## SECTION **RA**

### AVIS DE MODIFICATION :

# ESSIEU ARRIERE

RA-3002

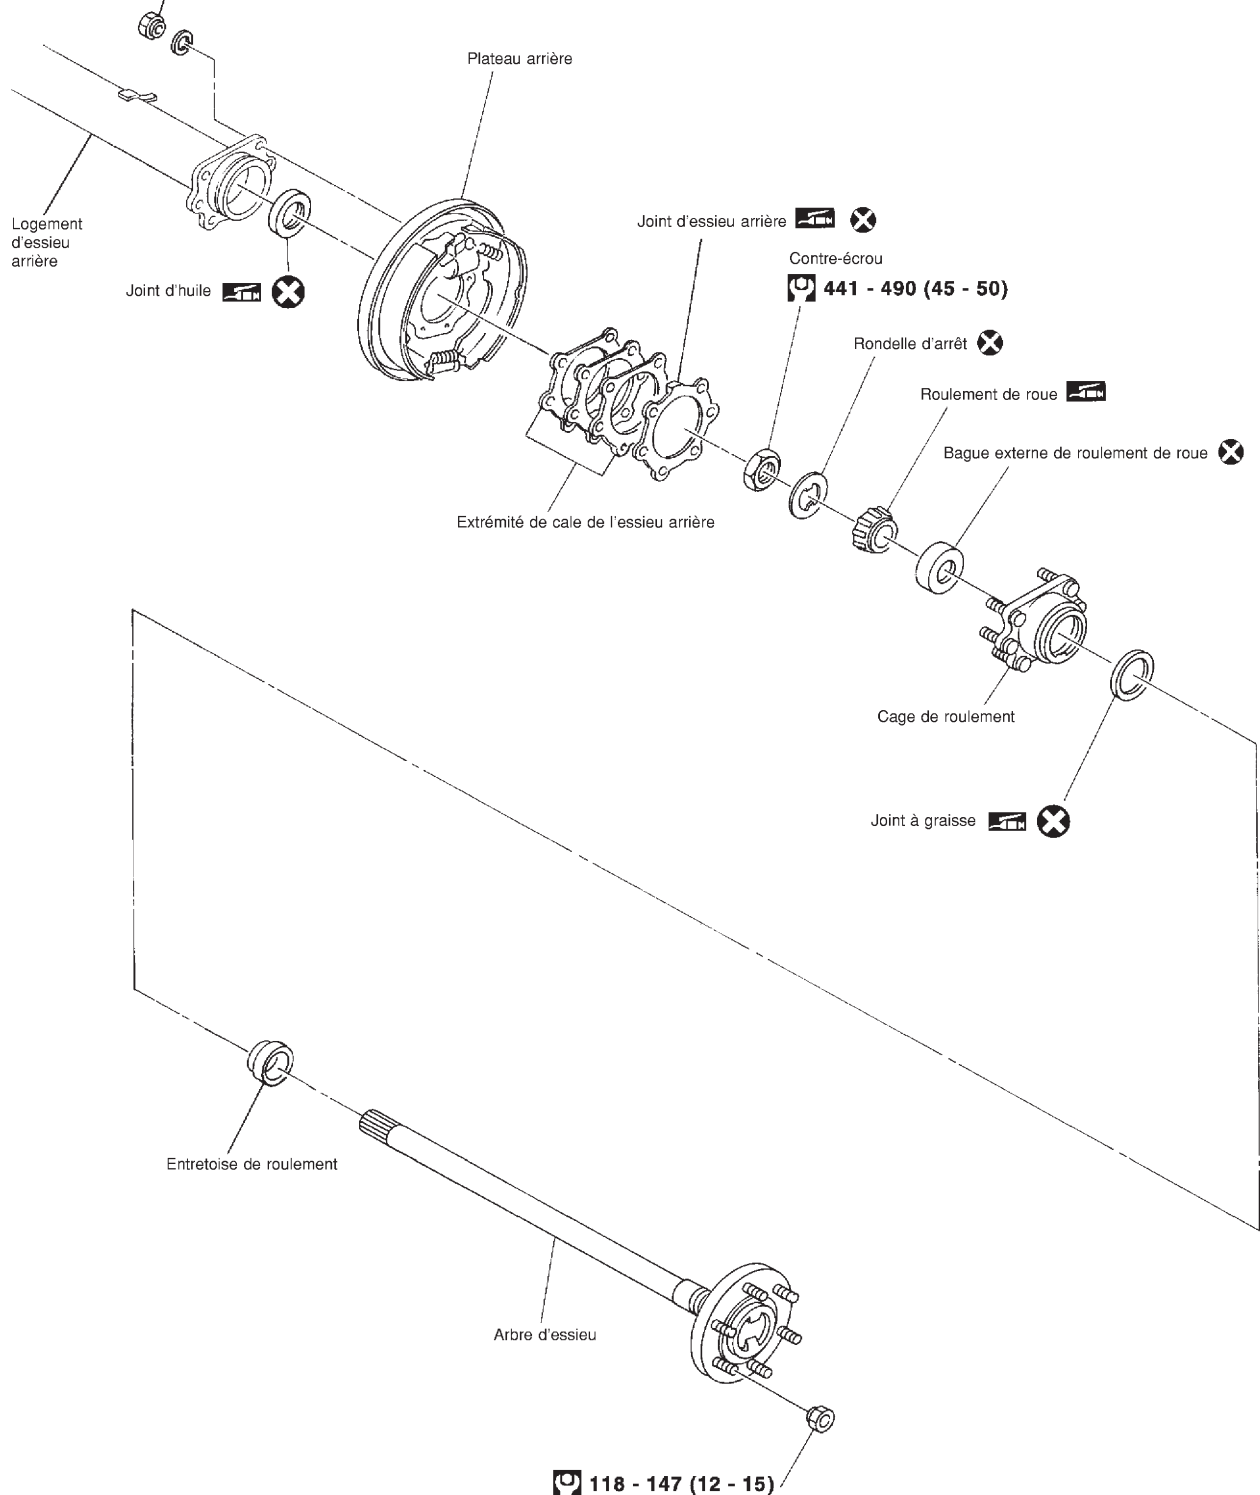
- Le couple de serrage des cages de roulements a été modifié.
- Les schémas de câblage ont été changés.

Moteur TB48

105 - 135 (11 - 13)

Sauf moteur TB48

54 - 74 (5,5 - 7,5)

118 - 147 (12 - 15)
